**Modification de droit commun du PLUi**  
(Plan Local d'Urbanisme intercommunal)  
**de l'Agglomération de La Rochelle**

**Observations de l'association CAPRES-AUNIS**  
**OAP ÉCONOMIE DP-06**  
**CORNE-NEUVE à Dompierre-sur-Mer**

##### 6) Plan 2G06 :

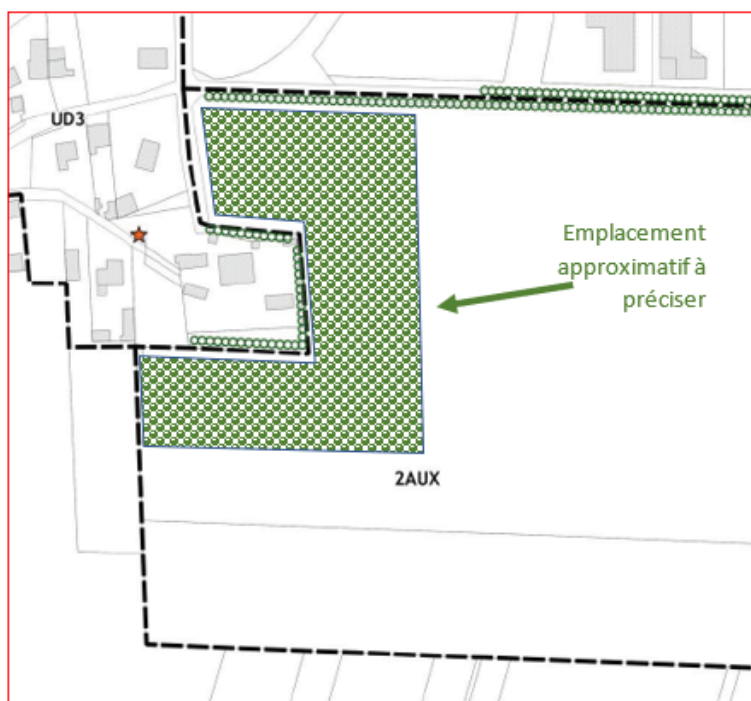
CAPRES-AUNIS approuve le principe de cette zone tampon et préconise qu'elle soit mieux définie :

- Sur sa profondeur (d'au moins 50 mètres)
- Sur sa nature (EBC ? NF ? NP ?)

**Sur le fond, le principe d'une zone tampon « mieux définie », d'une profondeur de 50 mètres et classée EBC, NF, NP, etc. reste d'actualité.**

**Dans l'OAP modifiée**, il est suggéré que cette zone tampon puisse servir d'ouvrage de gestion des eaux pluviales. Cela paraît incontournable, si on doit respecter le principe de conserver les eaux sur l'opération.

Un aménagement déblai-remblai sur place permettrait d'aménager :

- D'une part, un bassin de retenue,
- D'autre part, un merlon végétalisé, suffisamment fourni et suffisamment élevé, pour s'isoler de cette zone.
